**ZMĚNOVÝ LIST**

číslo ZL: 1

Název projektu:	Zkvalitnění MTS v Domově pro seniory R. Frimla, Trutnov
Zhotovitel:	SILUS s.r.o., Dolní Dvůr 138, 543 42 Dolní Dvůr
Objednatel:	MĚSTO TRUTNOV; Slovanské náměstí 165, 541 01 Trutnov
Změnový list vystavil:	Ing. Pavel SKUBA
Datum:	25.2.2023

**Předmět změny: Sprchová sedátka****Popis a zdůvodnění změny:**

Číslo ZL: 2

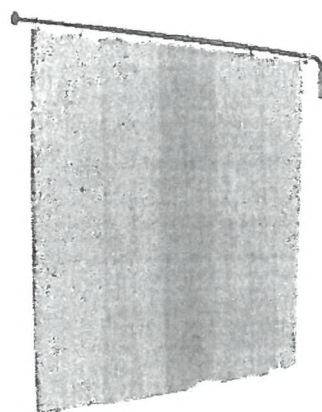
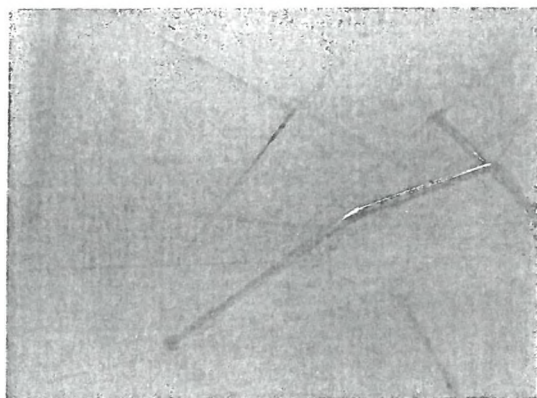
**Předmět změny: Plastový závěs v koupelně****Popis a zdůvodnění změny:**

Provoz kolejnicového systému neumožňuje použití stávajících a nově navržených plastových závěsů koupelen. Celistvá tyč od stěny ke stěně neumožňuje pohyb klienta vezeného na závěsu kolejnicového systému směrem do sprchového koutu.

Nově navržený systém teleskopických tyčí z každé strany sprchového koutu umožní průjezd klienta na závěsu kolejnicového systému.

číslo ZL: 3

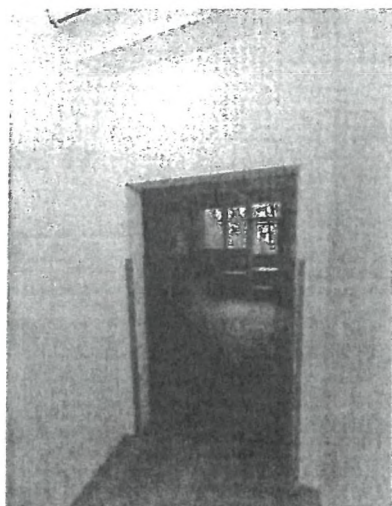
**Předmět změny: Instalace interiérových dveří****Popis a zdůvodnění změny:**

Neprovedení instalace 3 ks interiérových dveří. Stávající stav ani současná legislativa nevyžadují instalaci 3 ks dveří mezi chodbami pokojů a samostatnými pokoji. Od jejich realizace bylo upuštěno.

Potřeba instalace ochranných rohů zdi vyvstala po neprovedení dveří a zárubní. Z důvodu neinstalace dveří bylo upuštěno také od instalace ventilačních mřížek nad plánovanými dveřmi. Veškeré úpravy jsou v souladu se stávajícím stavem a platnou legislativou.

číslo ZL: 4

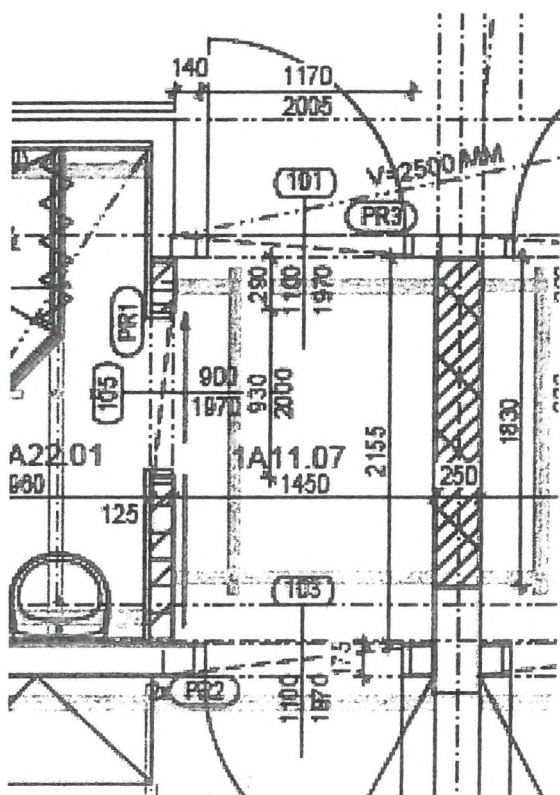
**Předmět změny: Podlahová krytina****Popis a zdůvodnění změny:**

Navíc dle původního projektu byla vyměněna stávající podlahová krytina i v místě chodeb. Stávající krytina vykazovala již opotřebení. Sjednocené provedení krytiny nevyžadovalo zvýšené, nákladnější provedení podkladních vrstev a zejména nevyžadovalo provedení nerovnoměrného přechodu krytin.

číslo ZL: 5

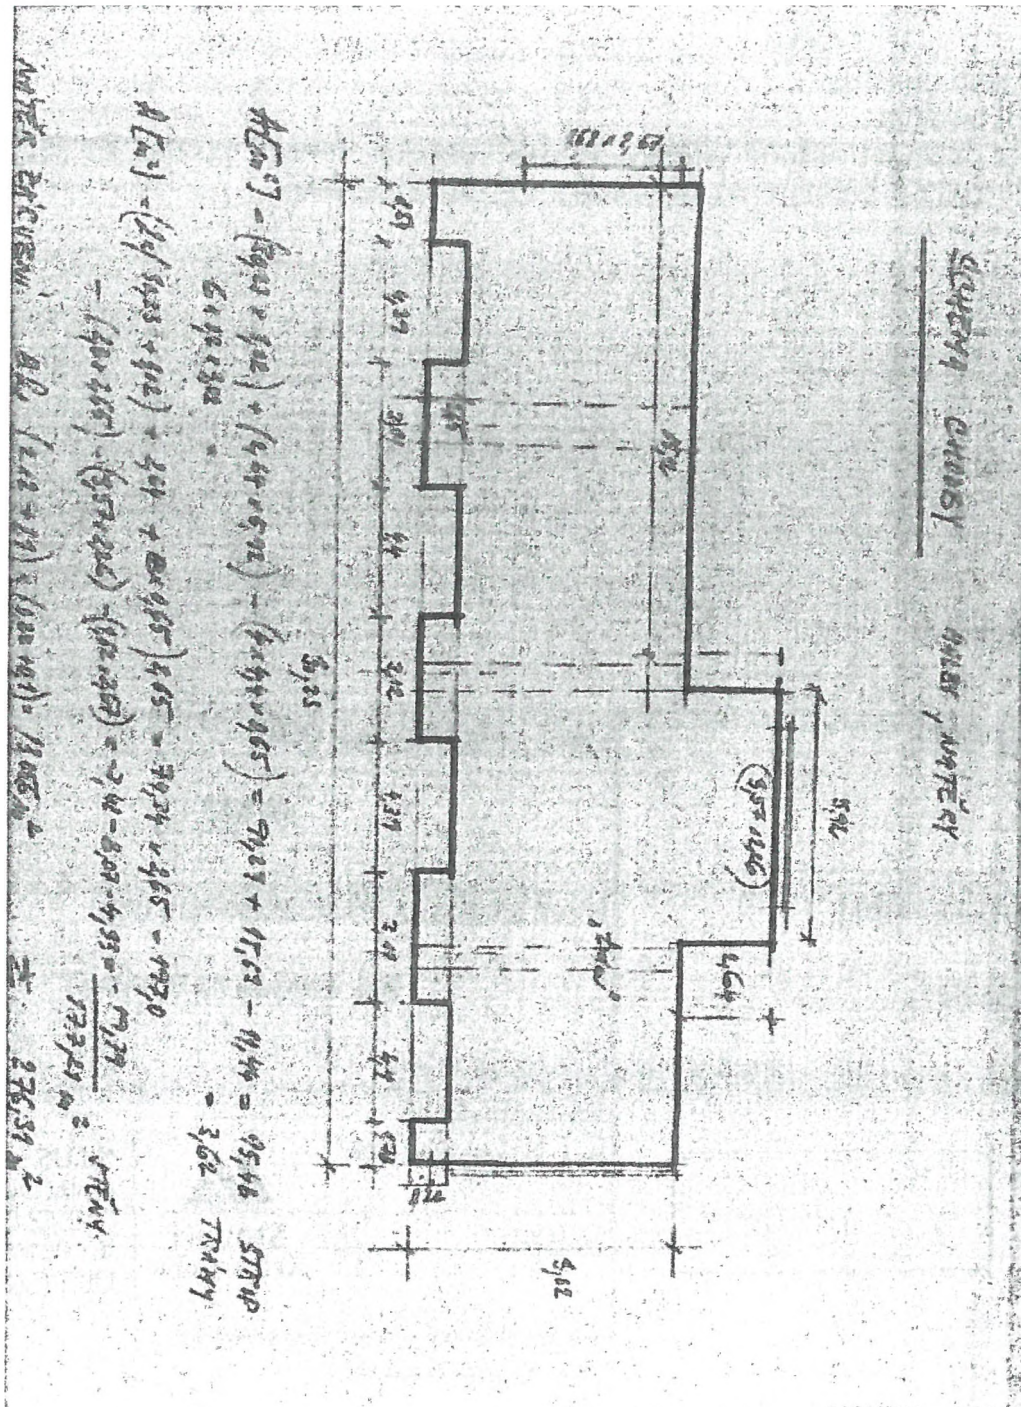
**Předmět změny: Malba chodby****Popis a zdůvodnění změny:**

V rámci výmalb byla navíc provedena výmalba stávající chodby, která již vykazovala dílčí poškození. Navíc tak došlo k barevnému sjednocení s výmalbou pokojů.
